June 20, 2012

MB9B110T/210T/310T/410T/510T/610T/D10T シリーズ, 32-bit ARM® Cortex-M3® Microcontroller の チップエラッタ

このドキュメントでは、32-bit ARM™ Cortex-M3™ Microcontroller MB9B110T/210T/310T/410T/510T/610T/D10T シリーズのチップエラッタについて説明します。全ての機能説明については、このドキュメントとデバイスのデータシートを比較してください。

図 1 本来の入出力モード 1 (タイマフルモード) の接続

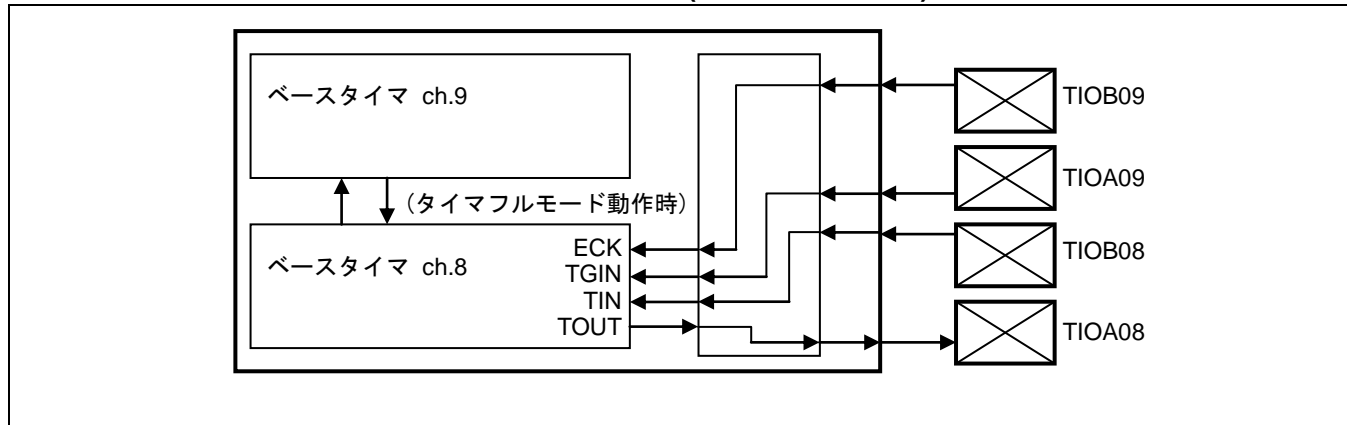
本来の入出力モード 1 の接続状態は、MCU の外部入力端子 TIOA09 が、ベースタイマ ch.8 の TGIN 入力に接続される構成となります。(図 1)

図 2 現状の入出力モード 1 (タイマフルモード) の接続

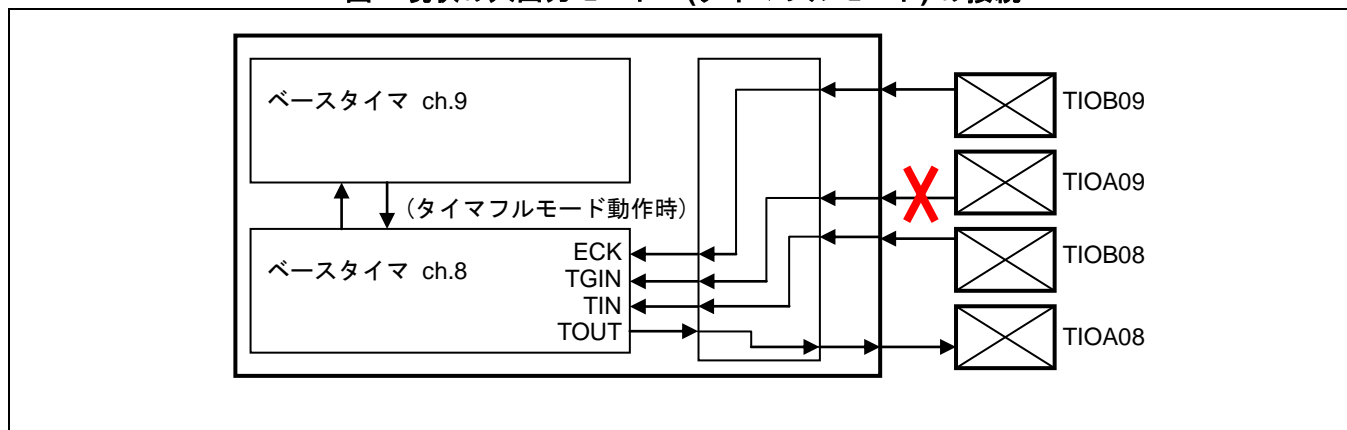
現状回路構成は、入出力モード 1 を選択しても、TIOA09 が、ベースタイマ ch.8 の TGIN 入力に接続されない構成となっています。(図 2) このため、ch.8 と ch.9 を入出力モード 1 で使用する際、外部トリガ入力 TGIN を使用することができません。

ベースタイマ本体にて、外部トリガ入力 TGIN を使用しない設定 (TMCR.EGS1=0, TMCR.EGS0=0) であれば、入出力モード 1 を選択しても制限はありません。

- Ch.8-9 を入出力モード 1 で使用する場合は、外部トリガ入力 TGIN を使用しない設定 (TMCR.EGS1=0, TMCR.EGS0=0) でご使用ください。
- 入出力モード 1 を使用し、外部トリガ入力 TGIN を使用するベースタイマ機能が必要な場合、他チャンネルをご使用ください。
